INFORME DE AUDITORIA AMBIENTAL

Obra: 78/98 Ampliación de Contrato 07/06/22
Doble Vía Ruta 5 - Vial

Empresa constructora: HERNÁNDEZ Y GONZALEZ S.A.

Fecha informe: 23/09/2023

Foto 12.1-1 Erosión en taludes del entorno al Intercambiador Canelones.

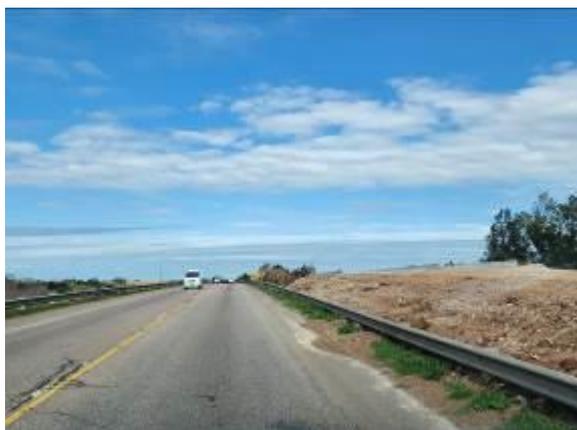
Ref.	Descripción	Requisito
1	Erosión en taludes del entorno del intercambiador Canelones. – Ver Foto 12.1-1 -	PGA (Hernández y González).
Código de hallazgo: RS-4
